Keuringsverslag van een elektrische laagspanning- en zeer lage spanningsinstallatie

NIET CONFORM

Datum keuring: 13/11/2025

Straatnaam Roeselarestraat
Huisnummer 94
Busnummer
Postcode 8840
Gemeente Oostnieuwkerke
Land België

Afbeelding schakel- en verdeelbord:

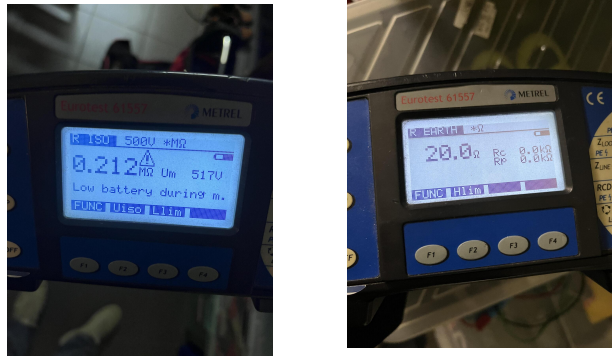
I5.01 De aanduiding van de stroomkringen en/of apparatuur, aansluitklemmen, enz dient aangebracht of vervolledigd te worden. (Boek 1 Onderafdeling 3.1.3.1. en 3.1.3.3.A. en 5.1.6.1)

I5.11 Niet gebruikte invoeringen van het verdeelbord zijn niet correct of onvoldoende afgedicht. (Boek 1 Afdeling 5.1.4. en 4.2.2.3.)

I5.14 De nominale spanning dient duidelijk vermeld te worden op een oordeelkundig gekozen plaats. (Boek 1 Onderafdeling 3.1.3.3.)
